OBJET : Société Parc éolien du Surouët
Demande d'autorisation d'exploiter relative à l'implantation d'un parc éolien
composé de 5 aérogénérateurs sur les communes de BOUDEVILLE,
OUVILLE-L'ABBAYE, VIBEUF

**Demande d'autorisation d'exploiter un parc éolien sur les communes
de BOUDEVILLE, OUVILLE L'ABBAYE, VIBEUF
PARC ÉOLIEN DU SUROUET**

**Rapport de fin d'examen
de l'inspection des installations classées à
Monsieur le Préfet de la Seine-Maritime**

Variante 3 retenue : espacer les éoliennes et s'éloigner des zones à enjeux – 5 éoliennes

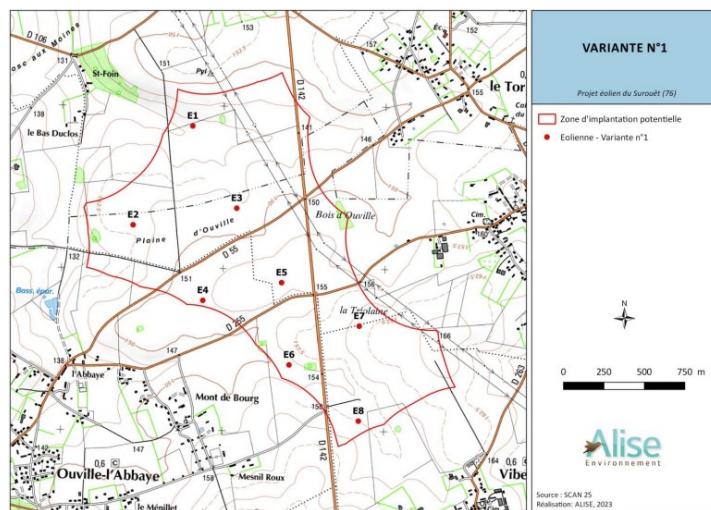
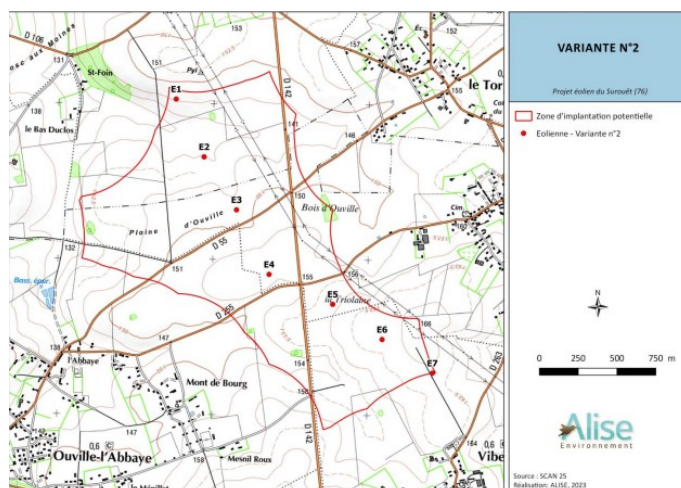
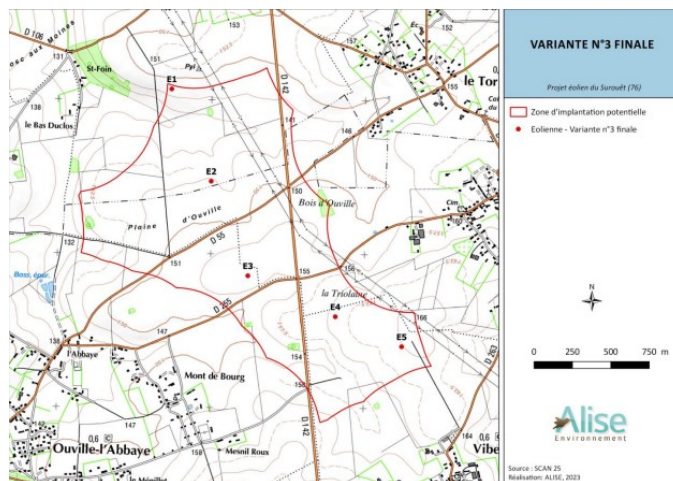
Le dossier présente l'étude de 3 variantes, la variante 3 retenue étant la moins impactante pour la biodiversité et au titre paysager.

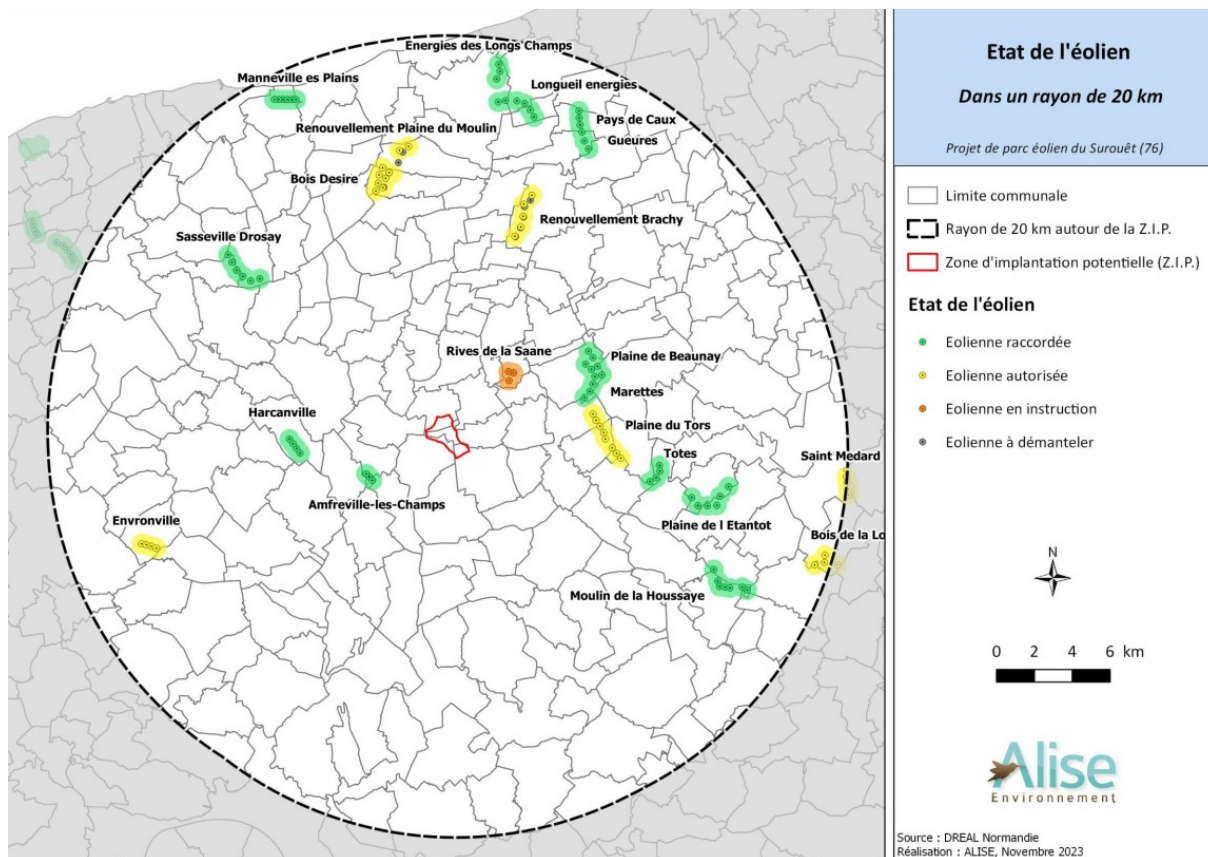
Concernant les chiroptères, l'éolienne E1, à 203 m de l'élément arboré le plus proche est située à proximité d'un axe de déplacement et de transit migratoire élevé (couloir de vol et terrain de chasse) avec un impact modéré à fort pour les Pipistrelles et Noctules. L'éolienne E5 est quant à elle située à moins de 200 m en bout de pale de boisements (190 m) et jouxte un corridor de chasse.

En conséquence, il a été demandé au pétitionnaire de compléter son dossier sur plusieurs points :

- solliciter les données du groupe mammologique normand en matière de chiroptères
- changer de référentiel horaire pour une analyse plus aisée de l'activité des chauve-souris
- revoir le plan de bridage pour couvrir 90 % des contacts et 100 % dans le cas de la Noctule commune,

- renforcer les suivis environnementaux avec notamment un suivi tous les 5 ans après l'année N+7 ;
- intégrer et analyser les suivis environnementaux des parcs éoliens voisins ;
- déplacer l'éolienne E1.

L'éolienne E1 par contre ne peut être déplacée, compte tenu de la présence de la canalisation d'hydrocarbures et de la ligne électrique. SEIDER a proposé la création d'un corridor de déplacement au sud de cette machine sous forme d'une bande enherbée pour inciter les chiroptères à ne pas passer à proximité de l'éolienne. Cette proposition pourra être reprise dans l'arrêté préfectoral d'autorisation et le suivi environnemental devra en conséquence suivre cette fonctionnalité au moins les deux premières années.

Le pétitionnaire a mentionné dans les mesures de réduction, une garde au sol de 31,5 m (MR24). Il s'avère que seul un modèle d'éolienne sur les trois envisagés permet d'obtenir cette garde au sol et uniquement pour les éoliennes E1 à E3. Les éoliennes E4 et E5 présentent une garde au sol un peu plus faible du fait de leur altitude et du plafond aérien maximal autorisé, ce qui n'avait pas été précisé dans les mesures de réduction.

En conséquence une garde au sol d'un minimum de 30 m sera prescrit pour les éoliennes E1 à E3. Une garde au sol d'un minimum de 26 m pour les éoliennes E4 et E5 sera admis moyennant un bridage renforcé.
